Gdańsk, 13.11.2009r.

Postępowania o udzielenie zamówienia publicznego „Budowa drogi kołowania równoległej do drogi startowej w Porcie Lotniczym im. Lecha Wałęsy w Gdańsku.”

Port Lotniczy Gdańsk Sp. z o.o. przekazuje odpowiedzi na pytania, które wpłynęły od Wykonawców w przedmiotowym przetargu.

Runway vacated sign

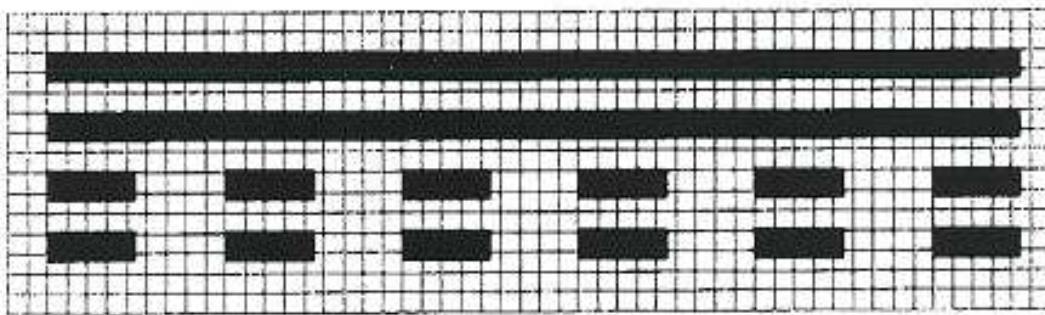
„ Rysunki znaków o numerach 1;5;7;16;17;25;33;36;41;48;50 i 51 oznaczające opuszczenie drogi startowej wyspecyfikowane w „TABELI I SPECYFIKACJA ZNAKÓW PIONOWYCH (TABLIC) PODŚWIETLANE PRZY DS. I DK” nie są zgodne z ICAO Aneks 14. Prawidłową liczbę i wygląd linii na znaku przedstawia poniższy schemat zaczerpnięty z przywołanego dokumentu. Zaznaczamy dodatkowo, że liczba linii determinuje szerokość znaku, a tym samym jego cenę. W związku z powyższym prosimy o zmianę ww. tabeli stanowiącej podstawę wyceny znaków na zgodną z ICAO Aneks 14”.

Znaki dot. opuszczenia drogi startowej (Tabela znaków pionowych) zawierają błąd w ilości linii przerywanych i odstępów. przedmiot zamówienia obejmuje tablice zgodne z Aneks 14, zawierające 6 podwójnych linii i 5 podwójnych odstępów. Długość panelu tablicy znaków jest poprawna.
